Revisjonsrapport

Rapport	
Rapporttittel Rapport etter SUT-tilsyn Rowan Viking innen konstruksjonssikkerhet	Aktivitetsnummer 414004002
Gradering	
<input checked="" type="checkbox"/> Offentlig	<input type="checkbox"/> Begrenset
<input type="checkbox"/> Unntatt offentlighet	<input type="checkbox"/> Fortrolig
<input type="checkbox"/> Strengt fortrolig	
Involverte	
Hovedgruppe T-Flyttbar	Oppgaveleder Narve Oma
Deltakere i revisjonslaget Leif J. Dalsgaard, Arne Kvitrud og Narve Oma	Dato 20.6.2014

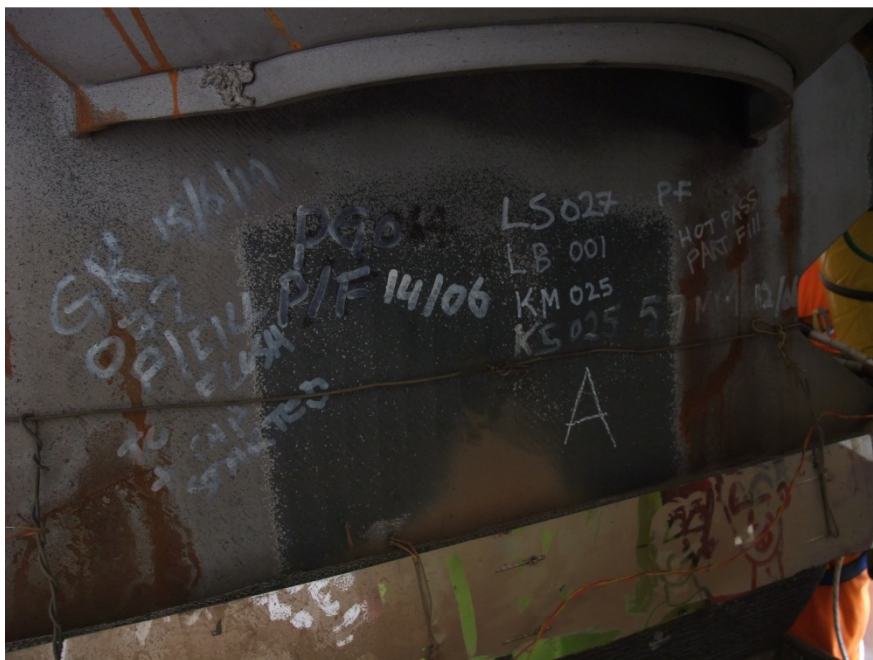
Det manglet sveisesertifikat for sveiser med nummer KM025, jamfør bildet fra babord legg.
